COMUNICADO DE SERVICIO

Nº DOCUMENTO: CSA00005

PRODUCTO: ROMPEDORA DE LEÑA

MODELO: RLT22GVH

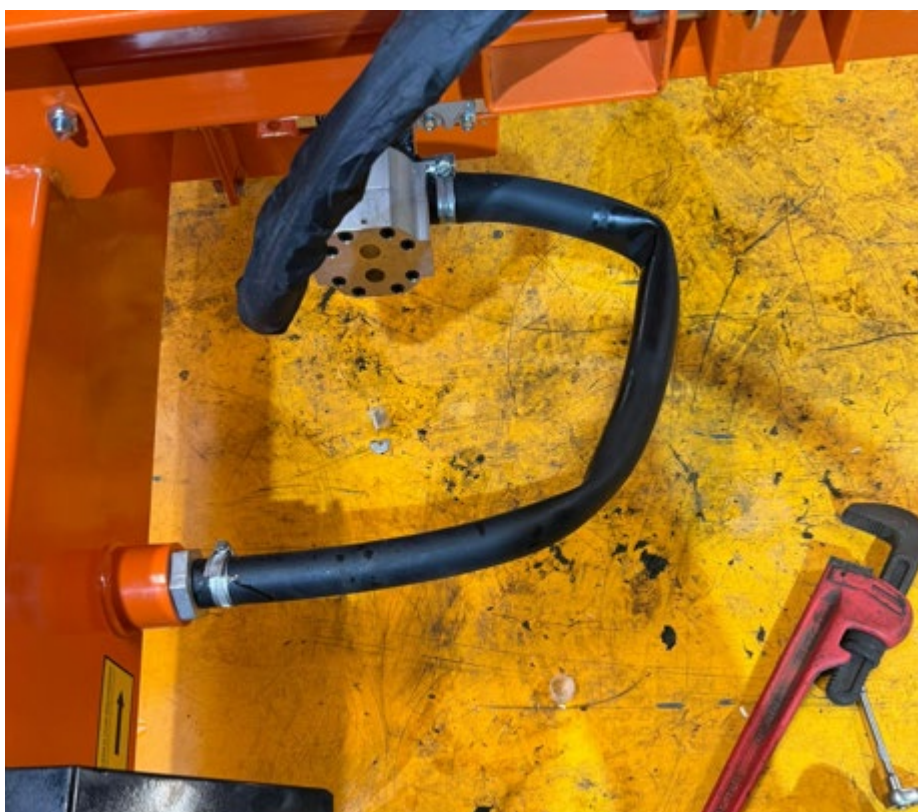
PROBLEMA: El tubo de aspiración de hidraulico que va desde el depósito hasta la bomba, en algunas unidades se aplasta al ser demasiado débil y no ser reforzado. Se produce un acodamiento del tubo como el que se ve en la imagen inferior, no dejando pasar el aceite hidraulico y produciendo un funcionamiento erróneo del equipo.

SOLUCIÓN: Sustituir el tubo de aspiración que trae la máquina por la referencia **RLT22GVH-025**. Este tubo es reforzado con una malla de alambre interna, de esta forma nunca se aplastará.

Nota: Medidas del tubo // diámetro interior de 25mm y largo de 80cm.

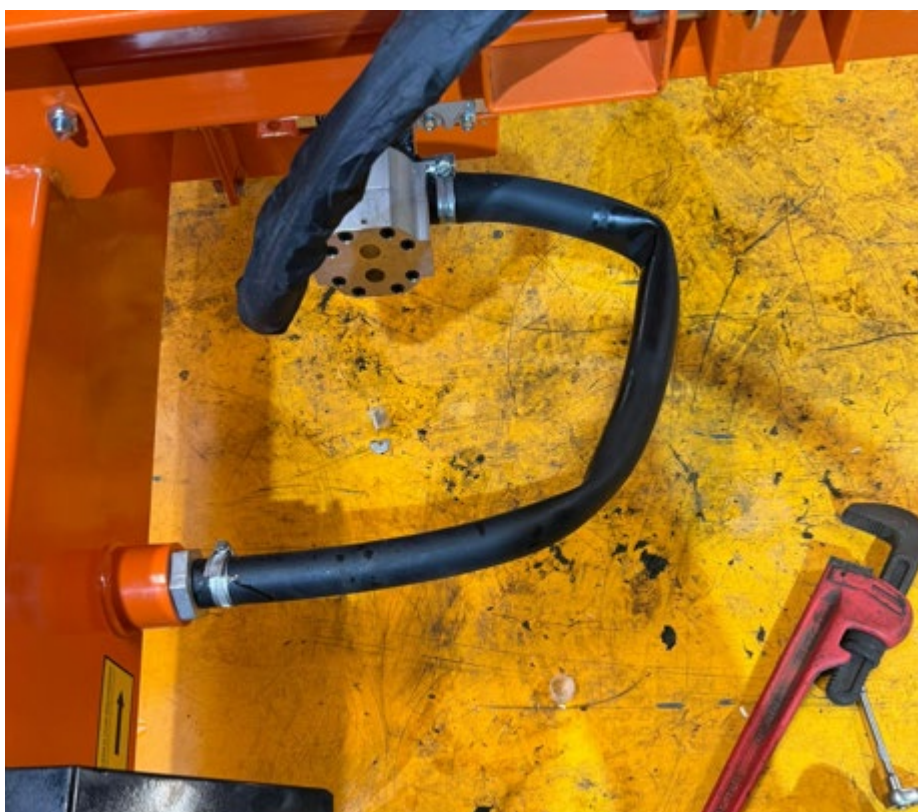
PROBLEMA:A linha de aspiração hidráulica que liga o reservatório à bomba pode ficar amolgada em algumas unidades por ser muito frágil e não ter reforço. Isto faz com que a linha se torça, como mostra a imagem abaixo, impedindo o fluxo de óleo hidráulico e resultando no mau funcionamento do equipamento.

SOLUÇÃO: Substitua o tubo de aspiração que acompanha o aparelho pelo tubo de referência. **RLT22GVH-025** Este tubo é reforçado com uma malha metálica interior, pelo que nunca será amassado.

Nota: Medidas do tubo // diâmetro interior de 25 mm e comprimento de 80 cm.

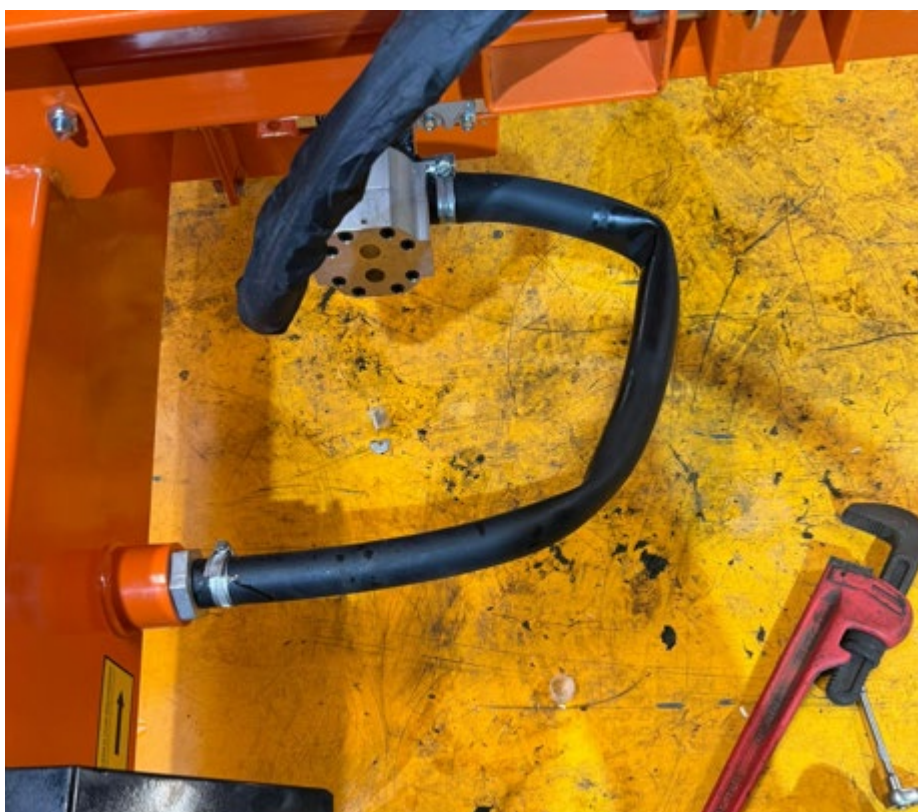
PROBLEMA:In alcune unità, la linea di aspirazione idraulica che va dal serbatoio alla pompa può subire schiacciamenti perché troppo debole e priva di rinforzo. Ciò causa la piegatura della linea, come mostrato nell'immagine sottostante, impedendo il flusso dell'olio idraulico e causando malfunzionamenti dell'apparecchiatura.

SOLUZIONE: Sostituire il tubo di aspirazione in dotazione con la macchina con il riferimento **Modello RLT22GVH-025**. Questo tubo è rinforzato con una rete metallica interna, quindi non verrà mai schiacciato.

Nota: Misure del tubo // diametro interno di 25 mm e lunghezza di 80 cm.
